COMMUNAUTE D'AGGLOMERATION DU BASSIN D'AURILLAC

**SITE PATRIMONIAL REMARQUABLE
SPR D'AURILLAC**

MODIFICATION n°3

NOTICE DE PRESENTATION DE LA MODIFICATION n°3

DOCUMENT GRAPHIQUE RÉGLEMENTAIRE DU SPR - POINT n°1
Secteur de Saint-Eugène

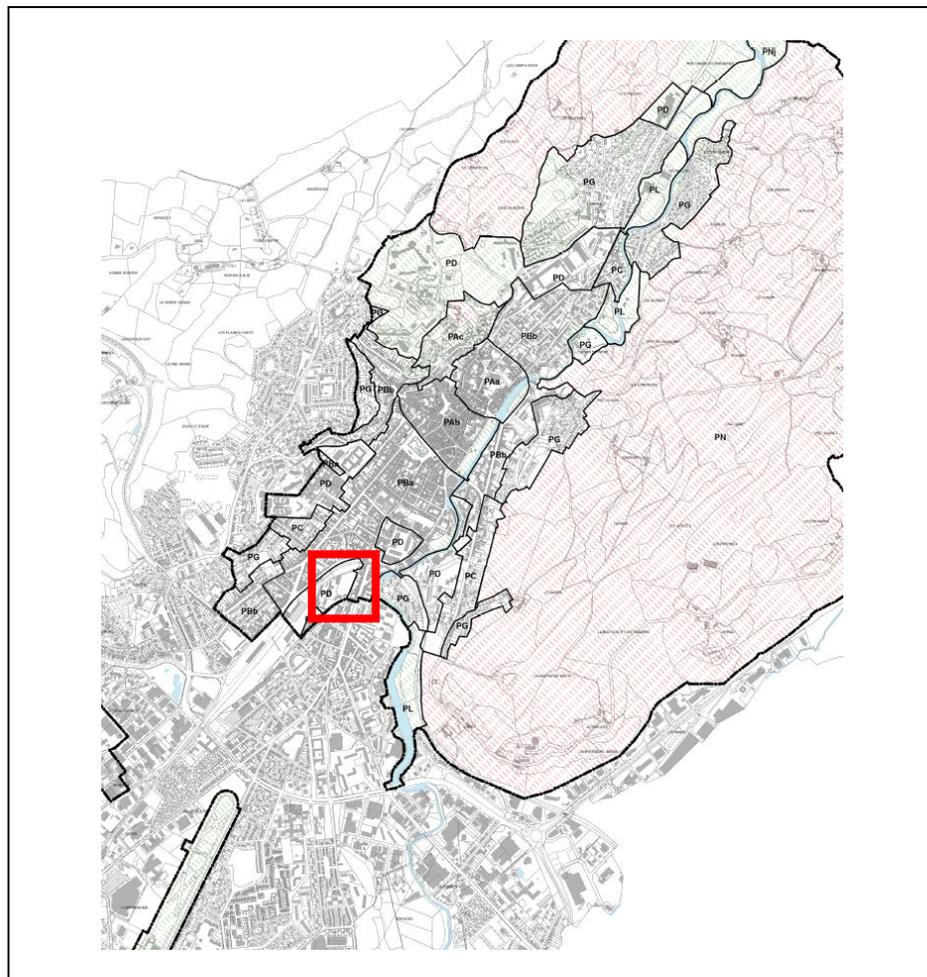
ETAT ACTUEL (AVAP créée le 28 novembre 2016, modifiée le 24/06/2021 et le 29/06/2023)

- Secteur PD
- Chapelle et immeuble principal protégés « immeubles à structures bâties dominantes de type traditionnel » (2^e catégorie)

MODIFICATION REGLEMENTAIRE

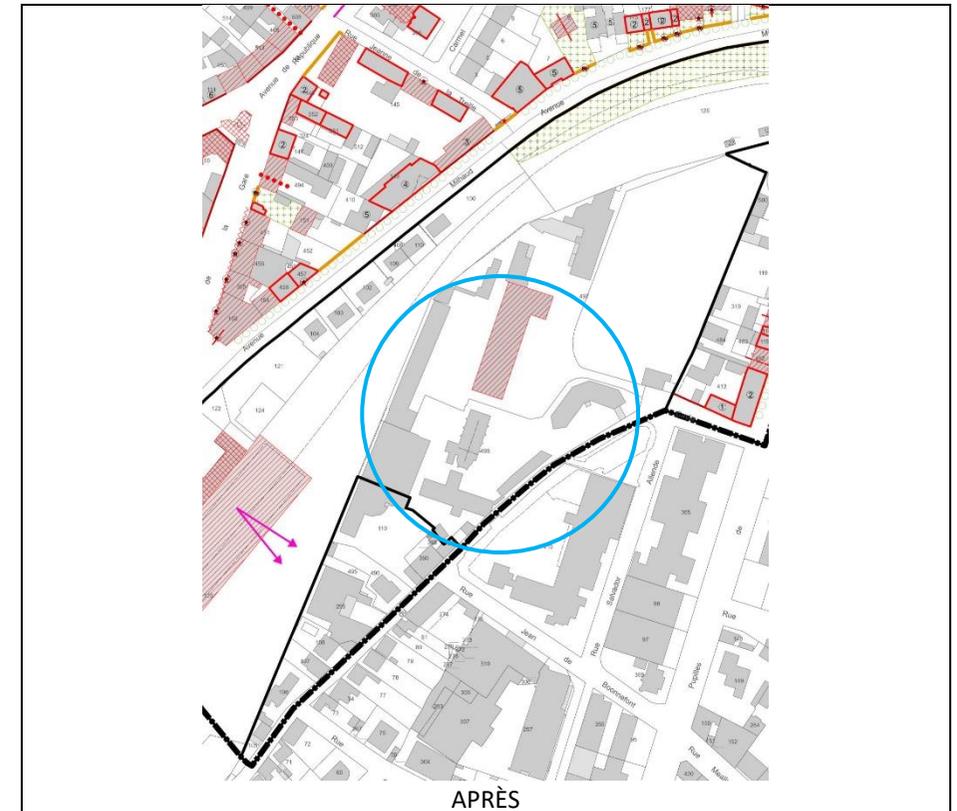
- on conserve le secteur PD
- on conserve la protection « 2^e catégorie » sur l'immeuble principal : conservation du bâti pour réalisation de logements
(l'engagement de conservation est déjà acté par le titulaire de l'opération ; l'immeuble est cité comme cœur d'opération dans l'étude urbaine).
- on supprime la protection « 2^e catégorie » sur la chapelle

SITUATION - POINT n°2a
Secteur de Belbex

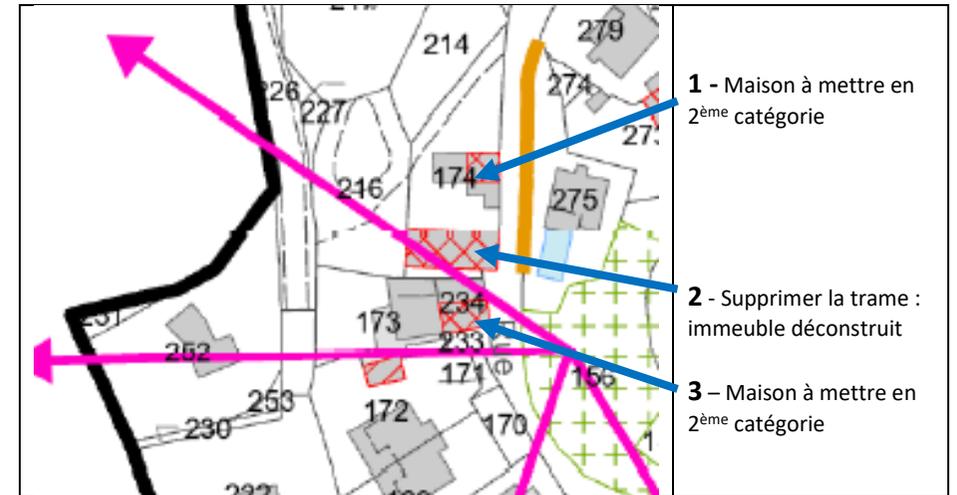
Corrections d'erreur matérielle
 Mises à jour

2 (démoli)

2 (démoli)

POINT n°2b
Centre historique
Entre rue des Dames et Rue Font de l'Aumône AB151

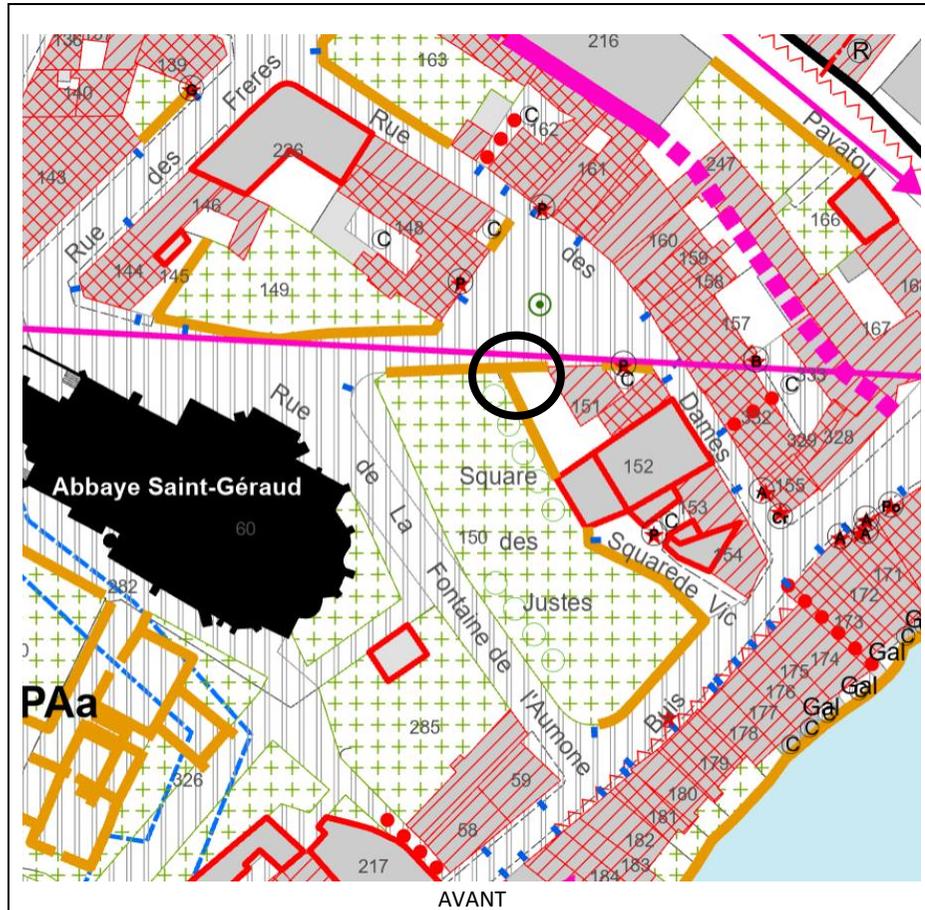
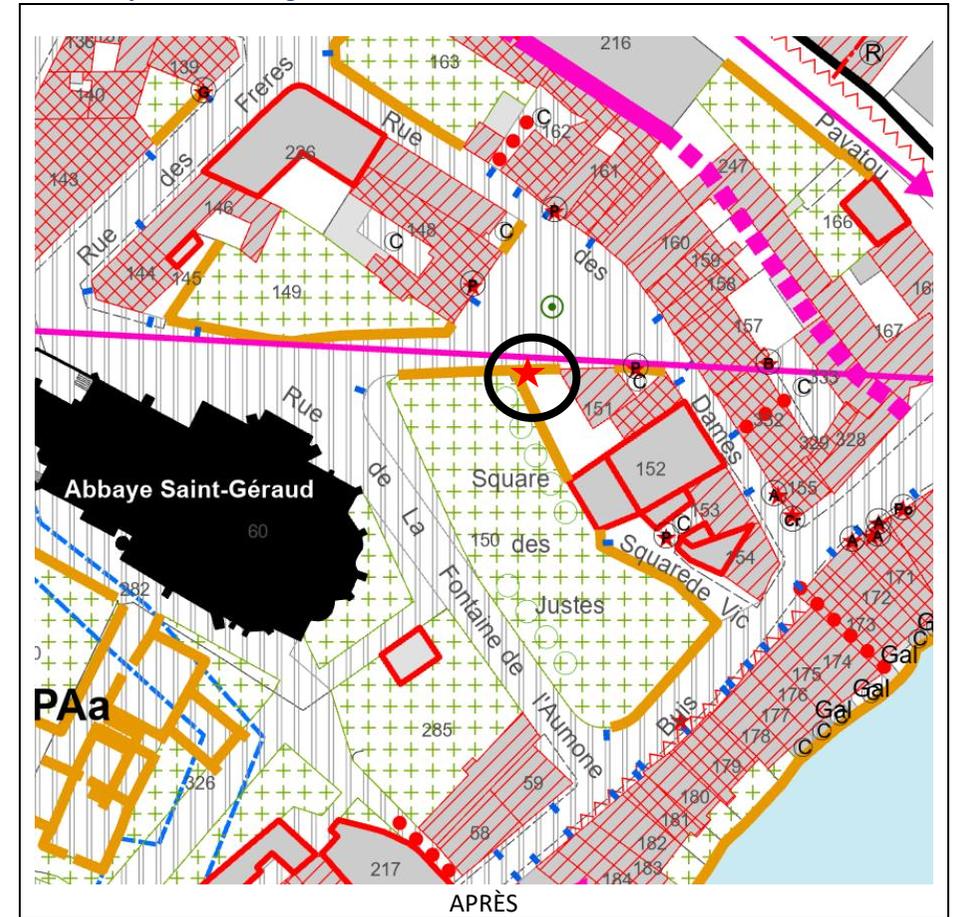
Détail à identifier et à préserver
(mise à jour du document graphique)

- Ajout étoile rouge sur le mur
